监 理 通 知 单

工程名称: 交口县水头镇光伏发电平价上网项目

编号: SXLLJK-TZD-050

事由: 关于南区支架组件安装相关事宜

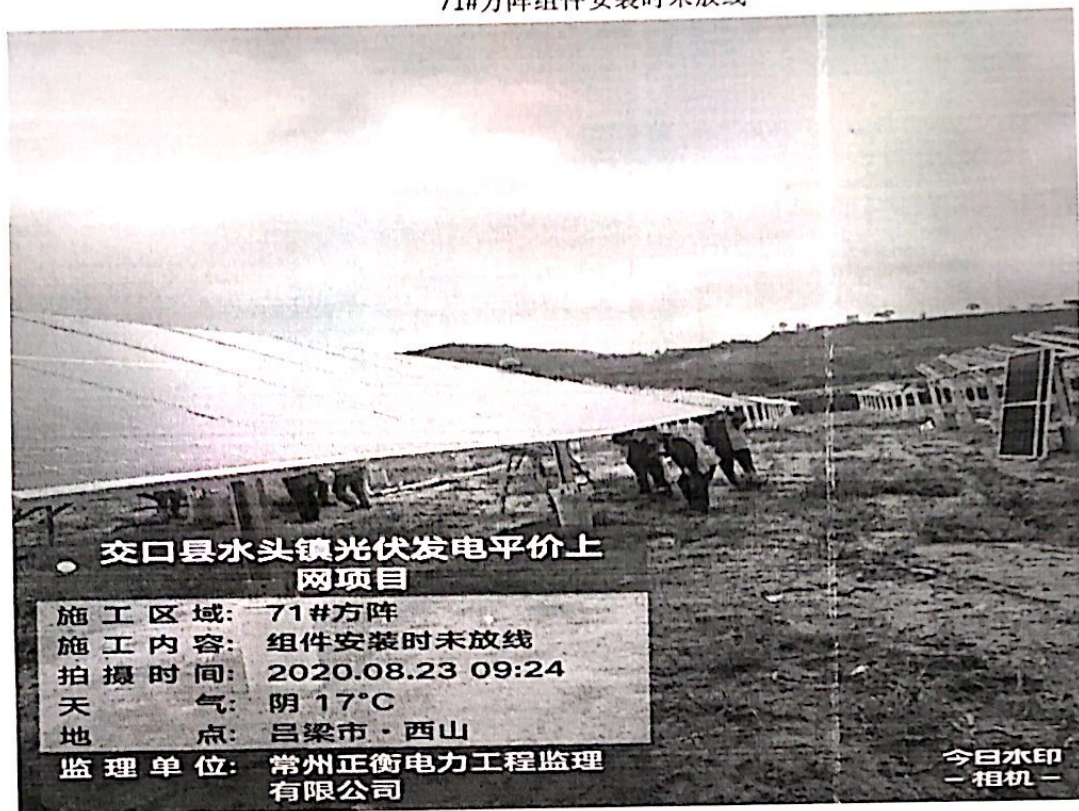
71#方阵组件安装时未放线

71#方阵组件存在爆板现象

现要求你单位对以上问题立即整改, 整改完后通知我方监理现场验收, 验收合格后方可进行下道工序施工。
